ZMIANY ZAKWALIFIKOWANE, JAKO ZMIANY NIEODSTĘPUJĄCE W SPOSÓB ISTOTNY OD ZATWIERDZONEGO PROJEKTU BUDOWLANEGO

Rozbudowa i przebudowa istniejącej kotłowni wraz z budową hali kotłowni, wiaty na zrębki, komina wraz z niezbędną infrastrukturą techniczną oraz z zagospodarowaniem terenu.

Nazwa i adres: ROZBUDOWA I PRZEBUDOWA ISTNIEJĄCEJ KOTŁOWNI WRAZ Z BUDOWĄ HALI KOTŁOWNI, WIATY NA ZREBKĘ, KOMINA WRAZ Z NIEZBEDNĄ INFRASTRUKTURĄ TECHNICZNĄ ORAZ Z ZAGOSPODAROWANIEM TERENU. NA DZIAŁCE O NR EW. 2163/17, OBRĘB 02 – MIASTO ELK, PRZY UL. CIEPŁEJ 10		
Inwestor Przedsiębiorstwo Energetyki Ciepłej w Elku Sp. z o.o. ul. Kochanowskiego 62, 19-300 Elk		
Wykonawca projektu: P.P.H.U. "JUWA" Jerzy Brynkiewicz Waldemar Filipkowski 15-182 Białystok, ul. Sosabowskiego 22		
Branża:	Imię i nazwisko nr upr. budowlanych w specjalności	Faza: PROJEKT BUDOWLANY
Konstrukcja	Projektant: inż. Marcin Paukert upr. nr SLK/2841/P00K/10 Sprawdził: mgr inż. Maciej Podbielski upr. nr PDL/0069/P00K/08	Podpis: 17.10.2016r 17.10.2016r
Nazwa rysunku RZUT DACHU		
Nr rysunku K-3		Skala: 1:100

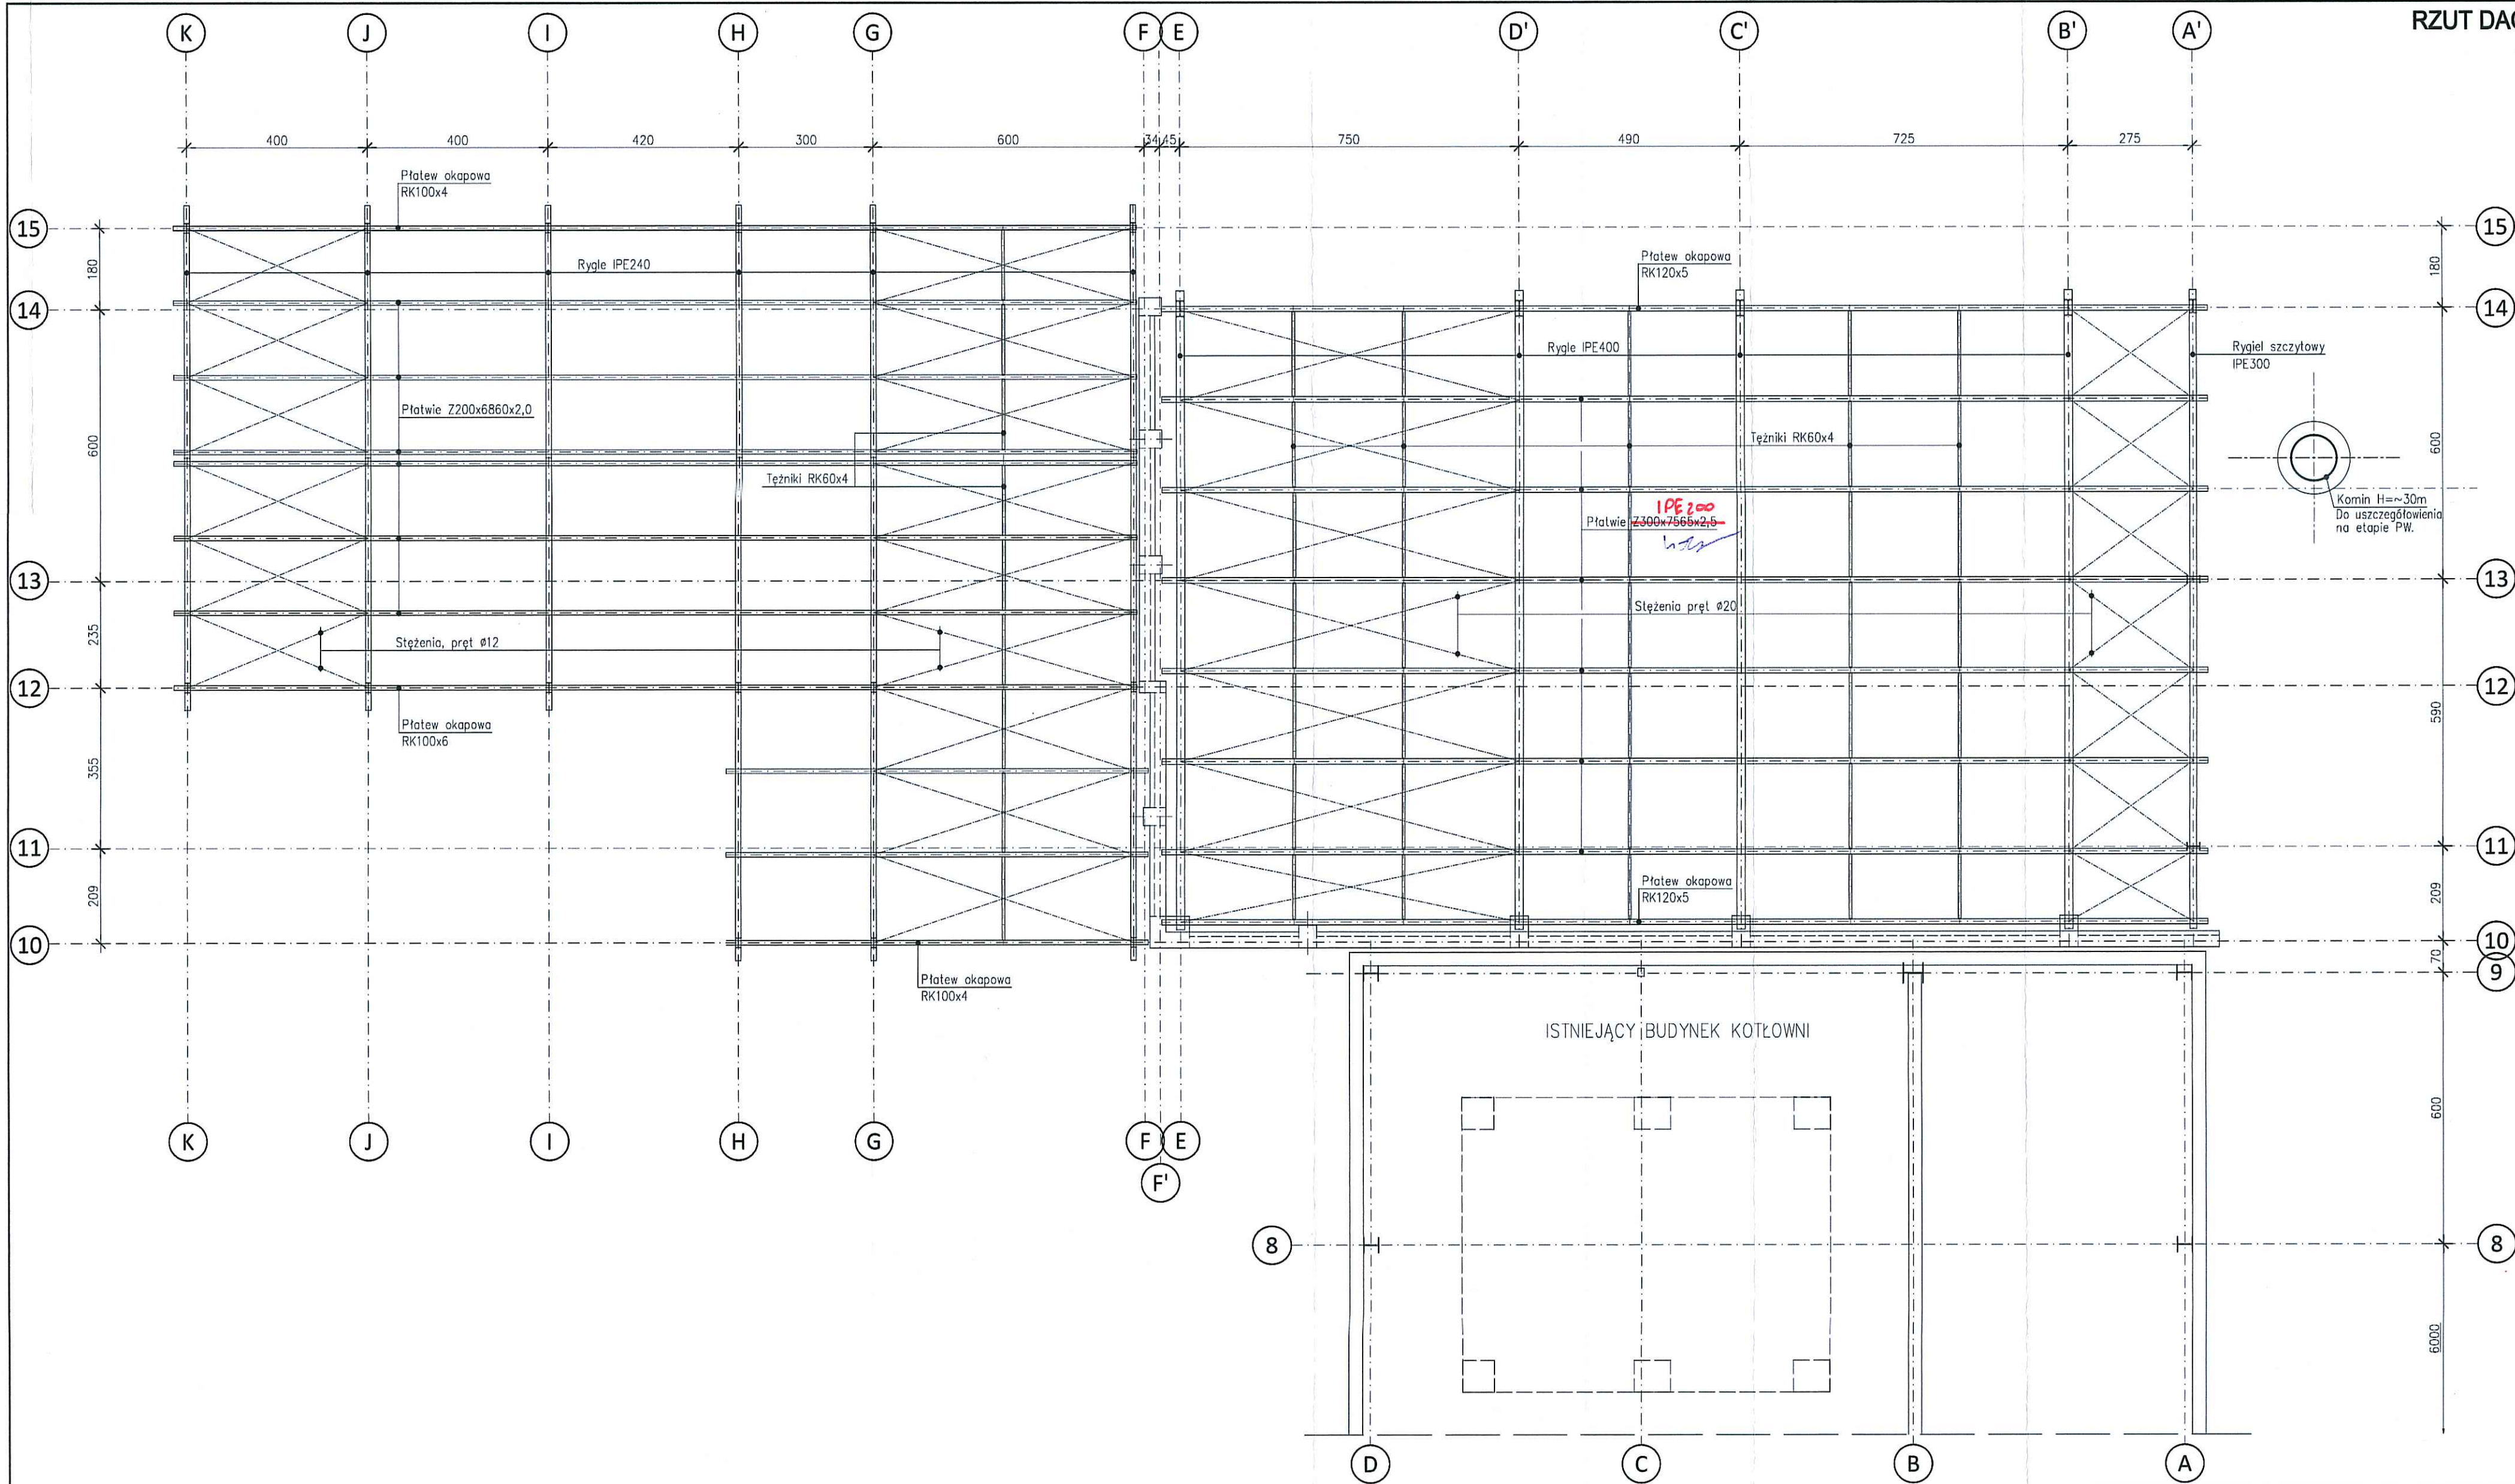
Zmiany umieszczone kolorem czerwonym kwalifikuję jako nieistotne odstępstwa od zatwierdzonego projektu budowlanego.

Zmiany naniesione kolorem czerwonym kwalifikuję jako nieistotne odstępstwa od zatwierdzonego projektu budowlanego.
